NGEU PNRR M2C214.2 - MISSIONE 2 - COMPONENTE 2 - INVESTIMENTO 4.2 -
SVILUPPO TRASPORTO RAPIDO DI MASSA - REALIZZAZIONE DELLA LINEA
TRANVIARIA SIR 2

PERIZIA DI VARIANTE

LOTTO EST - STRALCIO PONTE DI BRENTA

Parte generale/amministrativa Relazione Generale

2.1. VARIANTE DI PIAZZA BARBATO

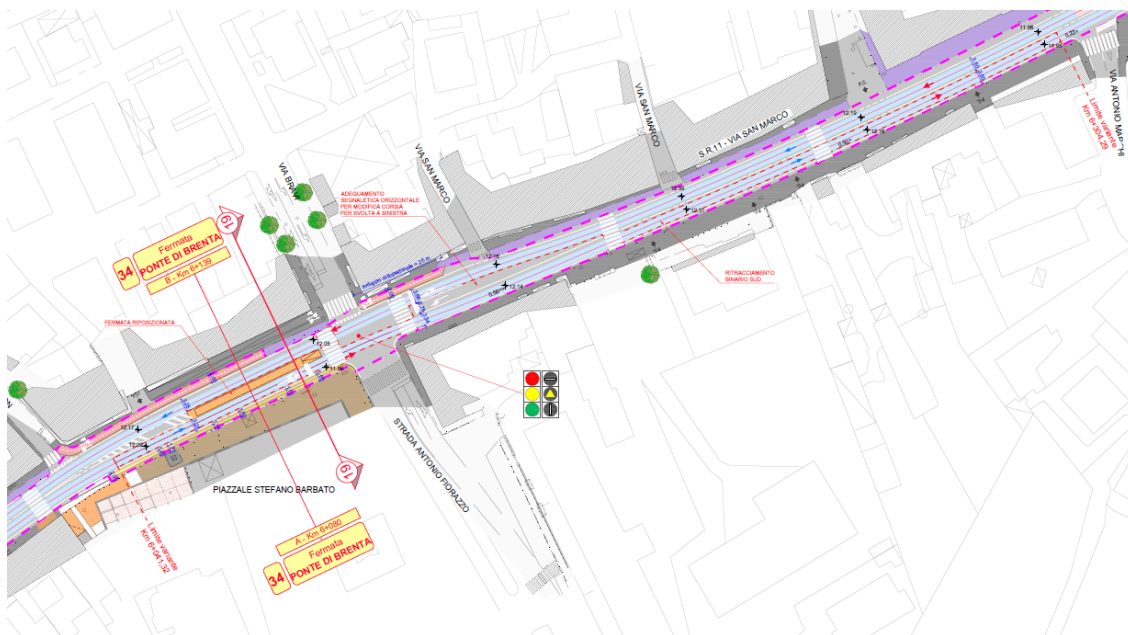
In tale ambito la variante al progetto esecutivo si limita alla sola modifica del tracciato della via di corsa tramviaria del binario “A” per il tratto che dalla fermata “Ponte di Brenta” si estende verso Est oltre all’intersezione semaforica tra via San Marco e via Bravi.

In particolare il tracciato ha provveduto alla realizzazione di un flesso planimetrico volto al mantenimento della corsia di accumulo per la svolta a sinistra all’intersezione semaforizzata destinato ai veicoli provenienti da Vigonza e che imboccano via A. Fiorazzo. Tale corsia di accumulo, che viene ripristinata nella configurazione e nella larghezza ante-opera risulta di fondamentale importanza per lo sgravio del traffico del nodo per i flussi provenienti da Vigonza.

Il nuovo tracciato della via di corsa consultabile all’elaborato “PW_2_PV_P_TR_034_0008_0” è stato sviluppato seguendo i medesimi criteri di progettazione già utilizzati per il restante tracciato della linea SIR 2 ed approvati con il progetto esecutivo.

Contestualmente al ritracciamento della via di corsa del binario “A” la variante prevede, l’arretramento verso Ovest della fermata di circa un metro, con contestuale arretramento dell’attraversamento pedonale adiacente al fine di migliorarne il collegamento ai marciapiedi esistenti e favorire le manovre di svolta da via Bravi.

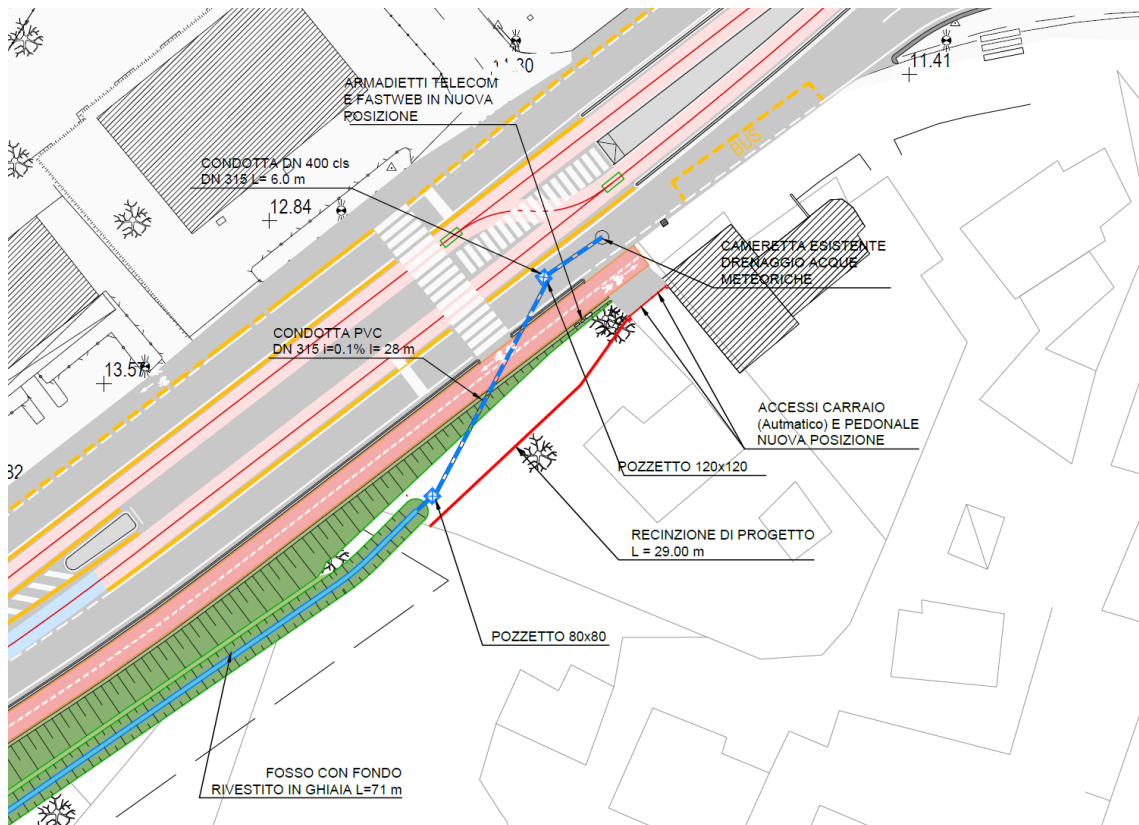
- Inserimento di un nuovo scambio per la gestione di ambo i tronchi di fine corsa, ed inversione dello schema del nodo di scambio;
- Inserimento di un nuovo scambio di servizio a monte della fermata;
- Allargamento della banchina di fermata a 3.50 m, e conseguente adeguamento del tracciamento planimetrico delle relative vie di corsa;
- Estensione del coronamento con doppia cordonata dell'area destinata alla fine corsa del tram;
- Realizzazione di un nuovo marciapiede di servizio per gli autisti nel tratto di fine corsa;
- Riconfigurazione della geometria dell'ingresso a due corsie in rotatoria regia;

Infine a seguito dei rilievi eseguiti nell'area destinata all'allargamento del rilevato di via Padova si prevede la modifica della rete di smaltimento delle acque di scarpata mediante il convogliamento alla rete di acque meteoriche esistente nei pressi della rotatoria Regia. Le acque di scarpata raccolte mediante un piccolo fosso di guardia saranno poi collettate con una condotta DN315 in PVC passando per un pozzetto 80×80 e successivamente un pozzetto di intercetto 120×120, fino alla rete di smaltimento esistente individuata in un vecchio condotto rettangolare in muratura di notevoli dimensioni, che si sviluppa verso Vigonza.

2.3. VARIANTE TRATTA IPPODROMO- DANTE DI NANNI

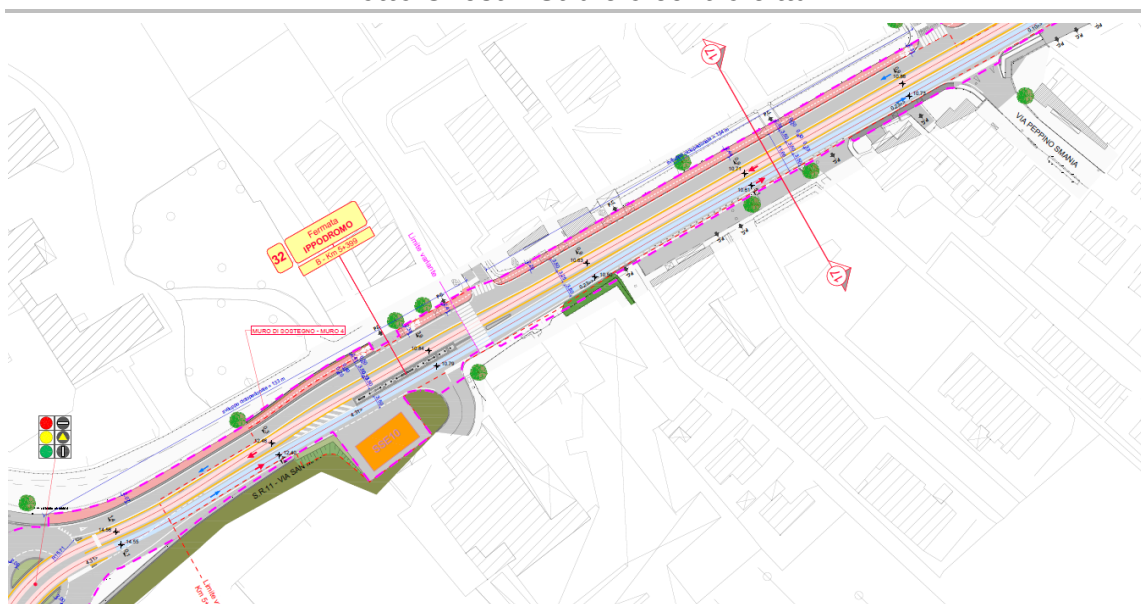
In corrispondenza all'avvio dei lavori nel tratto in oggetto si sono rilevate alcune difformità tra la base di lavoro della progettazione, le planimetrie catastali e lo stato di fatto specie in corrispondenza del margine sud di via San Marco per cui si sono resi necessari alcuni aggiustamenti per quanto riguarda gli elementi civili dell'opera (via di corsa, plinti, marciapiedi e fermate).

Questi aggiustamenti comportano alcune modeste modifiche del tracciato delle vie di corsa, della fermata "Ippodromo" e della relativa segnaletica prevista in questo tratto.

L'intervento di variante per il tratto considerato prevede la modifica del tracciamento piano altimetrico delle vie di corsa del Tram per risolvere le seguenti criticità emerse:

1. Garantire un percorso pedonale di almeno 1.50 m di fronte al condominio della ditta 176;
2. Ottimizzare la posizione della fermata centrale denominata "ippodromo" prevista dal P.E.;
3. Adeguare la sistemazione e la segnaletica della viabilità e delle corsie veicolari alla configurazione della nuova fermata centrale prevista dal P.E.;

- Lo spostamento di circa 80 cm verso Ovest e 50 cm verso Nord della banchina di fermata con conseguente ritracciamento delle vie di corsa confluenti. Tale soluzione ha permesso alla via di corsa del Binario A di spostarsi verso nord lasciando più spazio a margine della viabilità per la realizzazione di percorsi pedonali, di banchine di margine, nonché di spazio utile al posizionamento dei pali della LAC. E' stata inoltre ridotta l'interferenza della viabilità con la piazzola di ubicazione della SSE che coinvolgeva anche la barriera fonica esistente sulla rampa del viadotto;

- Per quanto riguarda il binario B è stato adeguato il tracciamento alla nuova posizione della fermata e rettificato il tracciato con l'inserimento dei raccordi di raggio 1000 m secondo i criteri utilizzati per tutto il restante tracciato della linea. L'estensione di tale adeguamento si spinge fino al punto di inizio della banchina di fermata "Dante di Nanni". La corsia riservata per il tram del binario B è stata ottimizzata agli spazi a disposizione portandola ad una larghezza di 3.25 m. Tale soluzione è volta a non restringere ulteriormente il percorso ciclopeditone all'angolo con via Calore, già localmente ridotto alle dimensioni minime di 2.00 m. Rimane invariata la larghezza della corsia veicolare Nord pari a 3.50 m.

- Si è provveduto all'adeguamento dell'attraversamento pedonale di fermata ed alla rimodulazione dello spartitraffico a protezione dello stesso.
- Si evidenzia la necessità di leggero allargamento rilevato in corrispondenza della piazzola di ubicazione della SSE a seguito del posizionamento centrale della fermata. Il tracciato della presente perizia di variante ottimizza la soluzione provvedendo all'inizio dell'allargamento subito dopo la barriera fonica senza interferirla e terminando in corrispondenza della nuova piazzola SSE. Per tale breve tratto di circa 12.00 m si rende necessaria la demolizione del tratto di barriera di sicurezza esistente in quanto interferente. Constata la limitata lunghezza del tratto e quindi l'impossibilità di introdurre un nuovo spezzone di barriera certificata munita di apposita transizione sulla barriera esistente; in relazione al piccolo dislivello della scarpata, di poco superiore al metro che va via via riducendosi fino alla piazzola SSE, si prescrive l'adozione di una scarpata con pendenza dolce (5/3) inferiore a 2/3 per i 12 m di allargamento necessari posto tra il termine della barriera fonica e la piazzola SSE.

2.4. PREDISPOSIZIONE ATTRAVERSAMENTI PER I SOTTOSERVIZI ALLA VIA DI CORSA

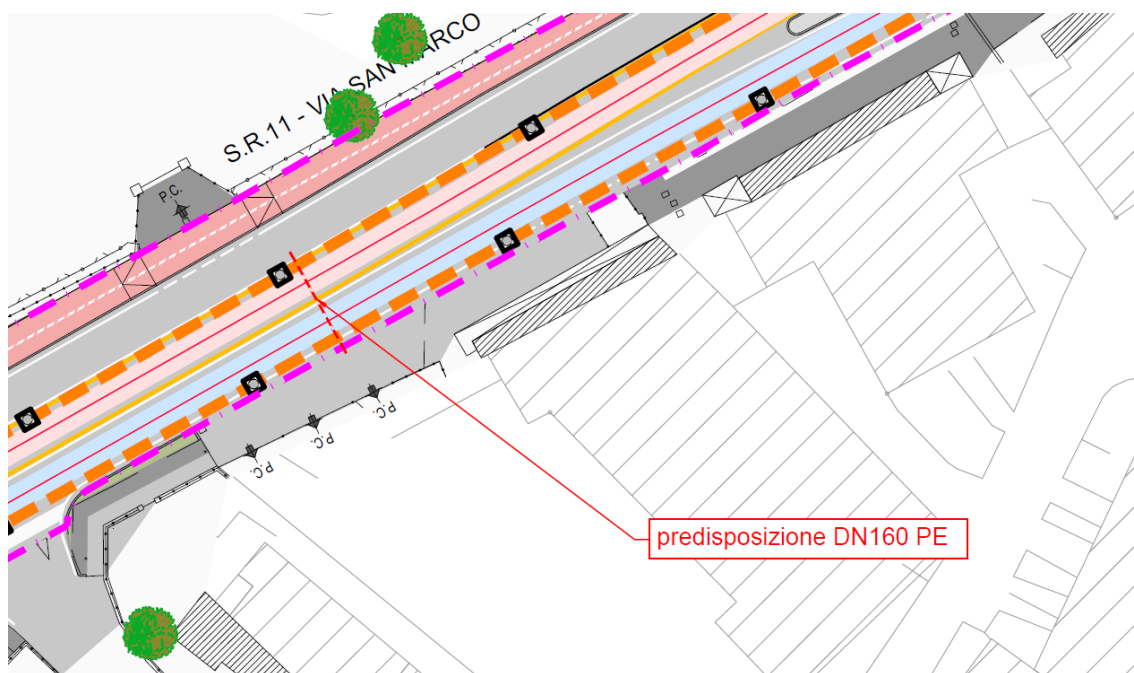
In relazione alla possibilità di garantire la predisposizione di attraversamenti alla via di corsa a futuri sottoservizi senza necessità di interventi di demolizione, la presente variante prevede la posa di tubazioni DN 160 in PE, vuote, ogni 100 m di tracciato lineare. Le tubazioni saranno posate trasversalmente al di sotto la via di corsa e delle polifore di linea e tappate su ambo i lati. Considerando l'intera tratta oggetto di perizia si prevede la posa di n. 14 tronchetti di tubazione della lunghezza media di circa 8.5 m;

2.5. ADEGUAMENTO DELLA RECINZIONE PRIVATA AL CIV.91/93 A BUSA DI VIGONZA

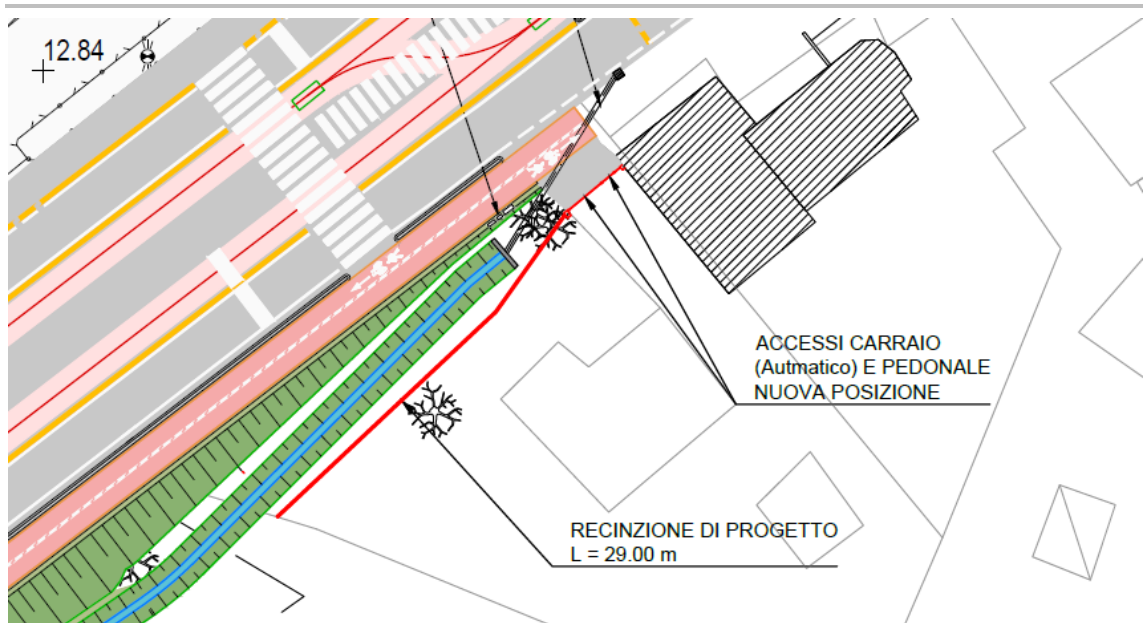
In relazione alla necessità di arretramento della recinzione privata al Civico 92/93 prospiciente alla rotatoria di piazza Regia, il presente progetto di variante provvede a dettagliare ed a quantificare a computo la soluzione individuata per la realizzazione delle recinzioni e lo spostamento dei sottoservizi interferiti.

In particolare il progetto di variante prevede la ricostruzione della recinzione in coincidenza del nuovo limite di proprietà provvedendo a:

- La ricostruzione della recinzione realizzata con muretto di fondazione in c.a. e rete metallica di altezza pari a 1.20 m;
- L'arretramento del cancello pedonale e del cancello automatico del passo carraio;
- Lo spostamento degli impianti del citofono e le cassette postali;
- La ricostruzione del pilastro d'angolo;

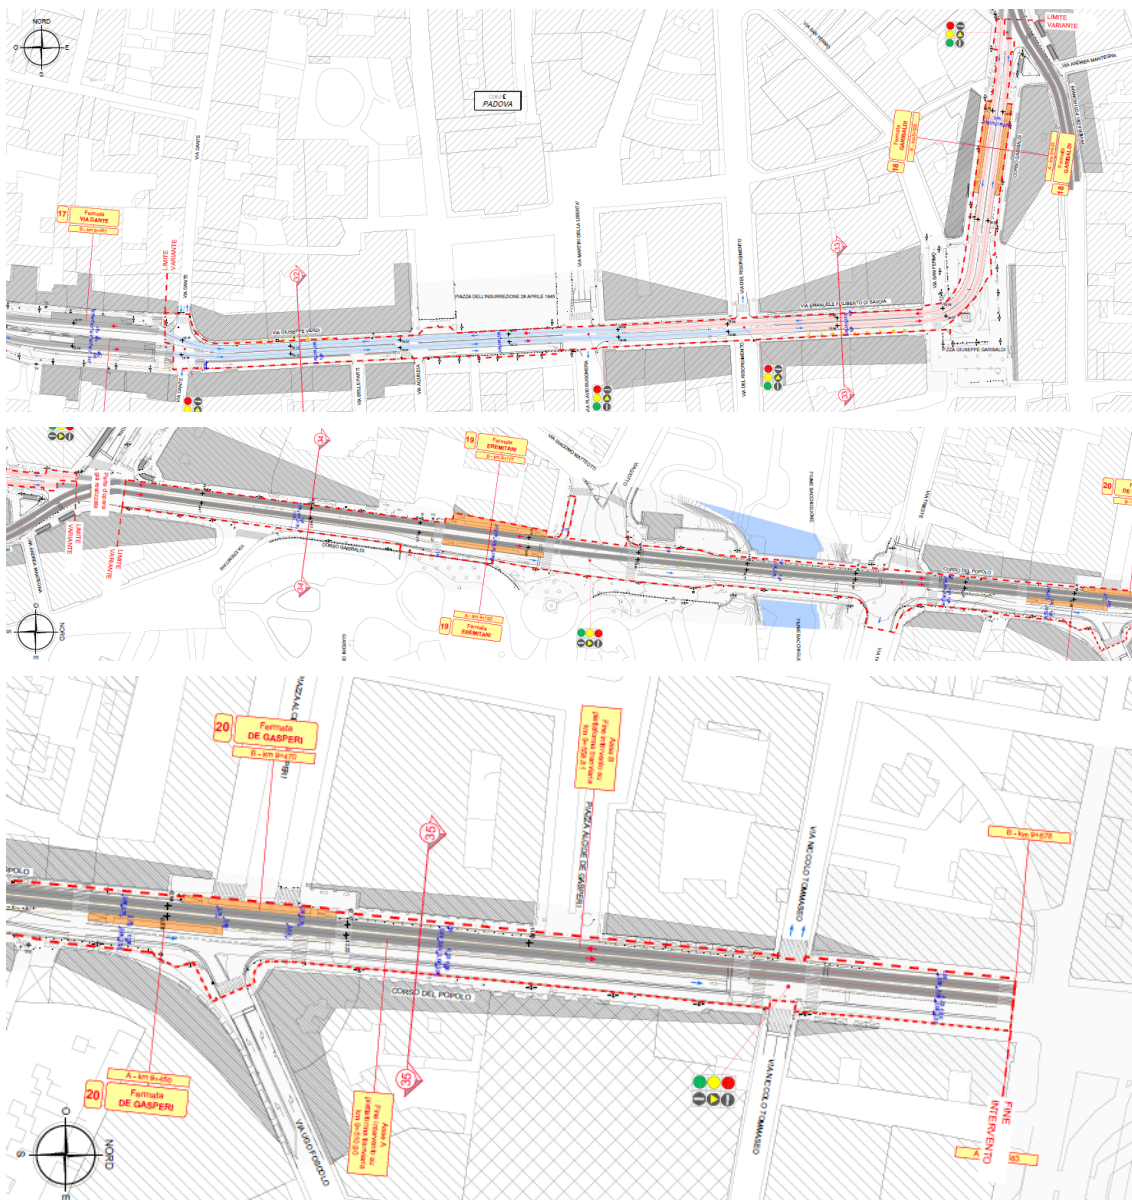
Oltre a tale variante la presente perizia provvede a recepire (per la parte di propria competenza relativa alle sole opere civili) le ottimizzazioni e le modifiche relative al posizionamento dei pali della LAC per l'intero tratto, previste nell'ODS13 ed affidate all'impresa appaltatrice per la progettazione della parte impiantistica. Le ottimizzazioni sono state previste al fine di risolvere le seguenti criticità:

1. Riscontro di interferenze con linee di sottoservizio (in particolare rete gas);
2. Locali ottimizzazioni legati allo stato dei luoghi ed interferenze con i frontisti;
3. Adeguamento alle modifiche della presente perizia.

Fanno parte di tali adeguamenti le seguenti modifiche:

- Ottimizzazione della soluzione di posizionamento dei pali nel tratto compreso tra fermata ippodromo e via Dante di Nanni;
- Ottimizzazione della soluzione di posizionamento dei pali nel tratto della fermata di villa Breda;
- Adeguamento della LAC conseguente alla variante di via Martiri della Libertà prevista dalla presente perizia;
- Adeguamento della LAC conseguente alla variante del capolinea di Busa di Vigonza (nuovo tronchetto e nuovo scambio in linea);
